# URGENT – ACTION CORRECTIVE DE SECURITE

GE HealthCare Réf. n° 32089

**OBJET : Giraffe OmniBed et Station d'incubation Giraffe OmniBed : possibilité d'installation d'un verrou secondaire incorrect sur certains panneaux latéraux.**

**Figure 1. Panneaux latéraux montrant les loquets nord-est (NE) et nord-ouest (NO)**

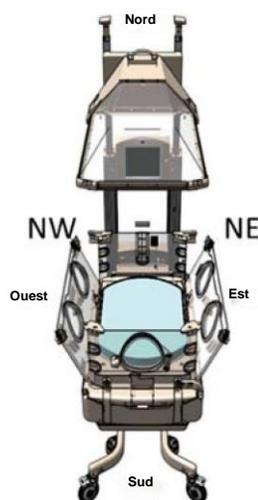
**Problème de sécurité** GE HealthCare a pris connaissance de la possibilité qu'un type défaillant de verrou secondaire ait été installé sur les panneaux latéraux nord-est (NE) et/ou nord-ouest (NW) de certains dispositifs Giraffe OmniBed et la Station d'incubation Giraffe OmniBed (voir figure 1).

Le mécanisme de verrouillage secondaire joue deux rôles : (1) il fait office de « loquet » en réduisant le risque de chute du panneau latéral, lorsque l'utilisateur ne verrouille pas correctement le mécanisme de verrouillage primaire, et (2) il maintient la paroi nord en place lorsque le canopy est relevé.

Pour les dispositifs assemblés avec un type de verrouillage secondaire défaillant, la paroi nord pourrait se désengager lorsque le canopy est relevé. Toutefois, le dispositif est conçu de manière à ce que les panneaux restent fermés et fonctionnent comme prévu, même si seuls les loquets primaires de l'extrémité sud sont correctement enclenchés.

Inspectez les panneaux latéraux de votre dispositif en suivant les instructions de l'**annexe A**. Si les loquets appropriés sont montés, continuez à l'utiliser. Dans le cas contraire, suivez les instructions de l'annexe A avant toute utilisation dans un cadre clinique.

GE HealthCare remplacera gratuitement tous les verrous concernés. Un représentant Anandic vous contactera pour organiser l'envoi des verrous de remplacement.

Figure 2. Emplacements des verrous du panneau latéral de l'extrémité nord

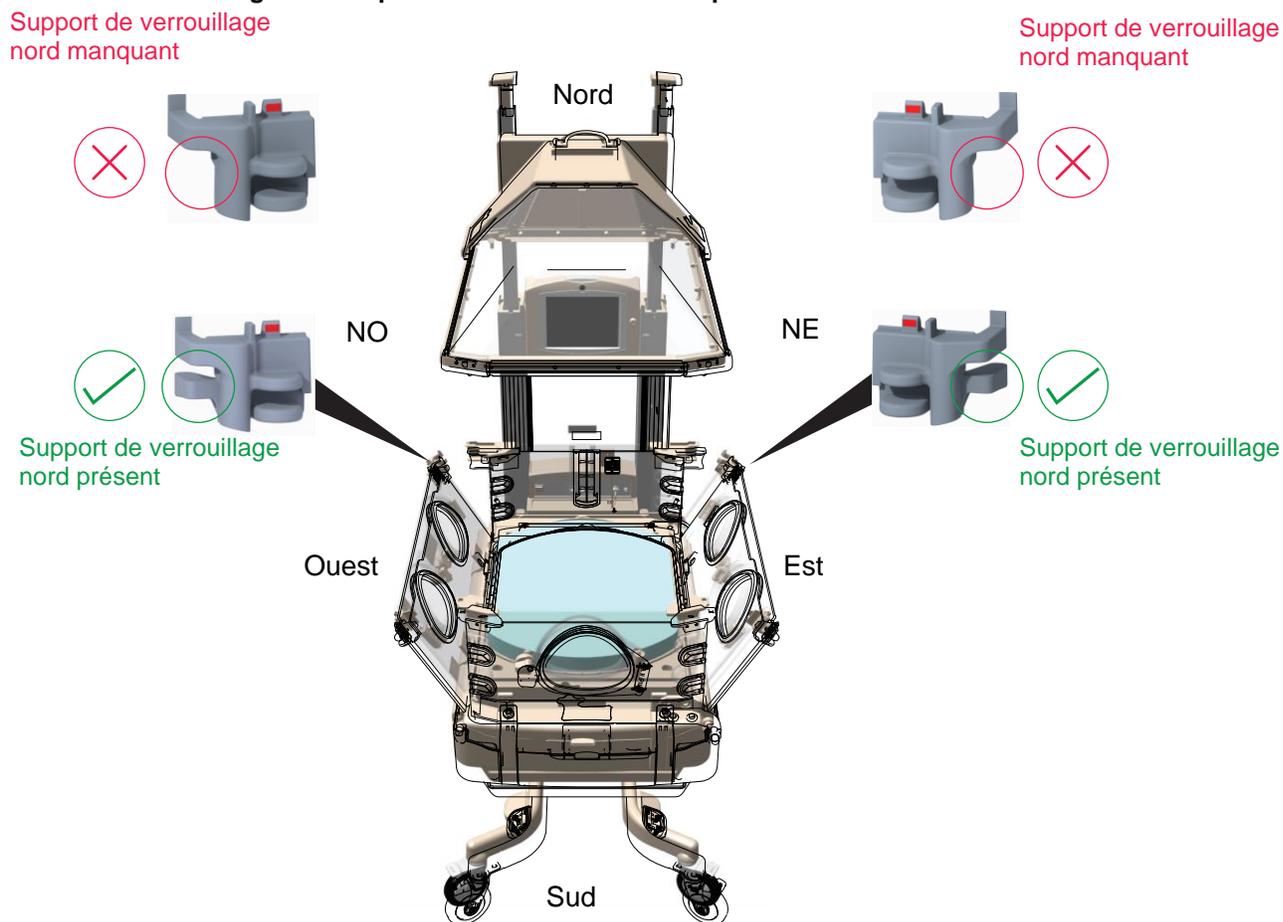
1. Inspectez visuellement les verrous des panneaux latéraux NO et NE de tous les lits Giraffe OmniBed et stations d'incubation Giraffe OmniBed, et assurez-vous que les verrous corrects ont été installés (voir Figure 2).

2. Si vous constatez qu'un verrou incorrect a été monté, écartez immédiatement le dispositif.
3. Inspectez tous les panneaux latéraux qui peuvent être remplacés sur place dans votre établissement en vous référant à la figure 2 pour les numéros de pièces énumérés ci-dessous, et vérifiez que les verrous appropriés ont été montés et mettez en quarantaine tous les panneaux latéraux remplaçables sur place dont les verrous sont défectueux.

5. Un représentant Anandic vous contactera pour organiser l'envoi des verrous de remplacement qui vous seront fournis sans frais.
6. Une fois que vous avez reçu les verrous requis, remplacez les verrous incorrects par les verrous corrects et éliminez les verrous incorrects.
